# 大型バス その他装置（天井エアユニット）のリコールについて

（届出日：令和5年2月28日 開始日：令和5年3月1日）

リコール番号 5289

# 改善箇所説明図

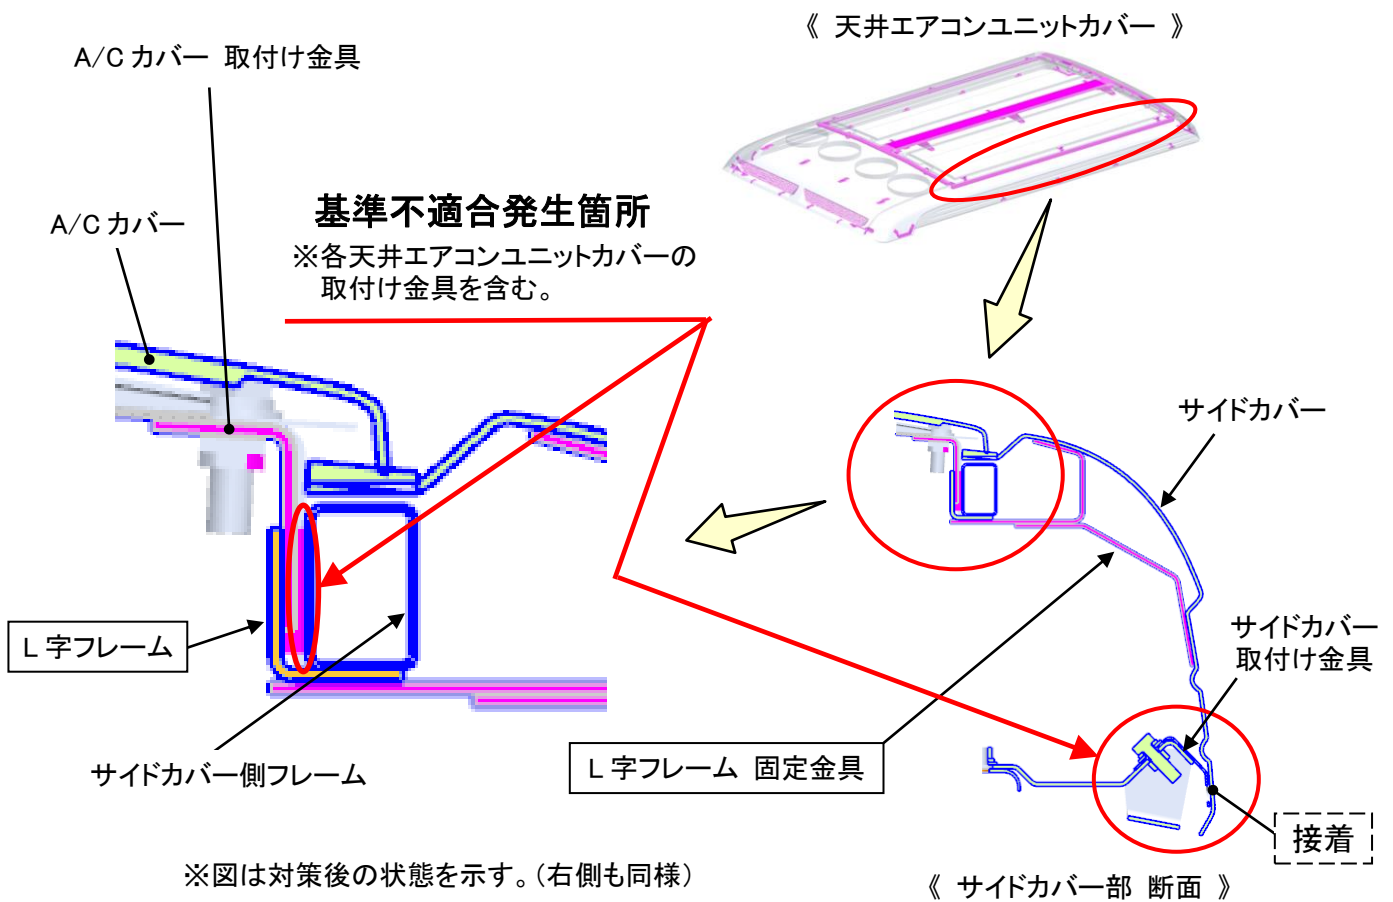
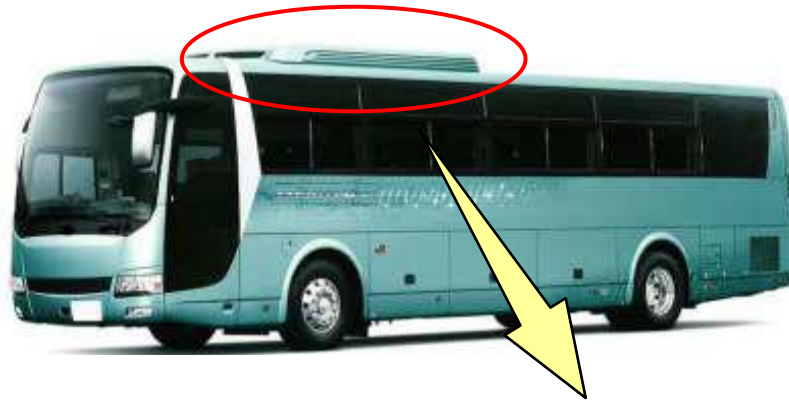
大・中型観光バスにおいて、天井エアユニットの樹脂製カバーを固定する金具類の防錆処置が不適切なため、当該金具類に錆が生じるものがある。そのため、そのままの状態で使用を続けると、当該金具類の接合力が錆の進行によって低下し、最悪の場合、強い横風等を受けるとカバーが持ち上がって固定部が破損し、天井エアユニットからカバーが脱落するおそれがある。

全車両、各天井エアユニットカバーの取付け金具を点検し、剥離が認められた場合はリベットによる固定を追加すると共に、サイドカバー側フレームのカバー固定部にL字フレームを追加する。

注：  は追加する部品を示す。

は剥離が認められた場合に、リベットによる固定を追加する箇所を示す。

識別：作業完了車には、車両左後方点検リッド裏に青色のペイントを塗布する。
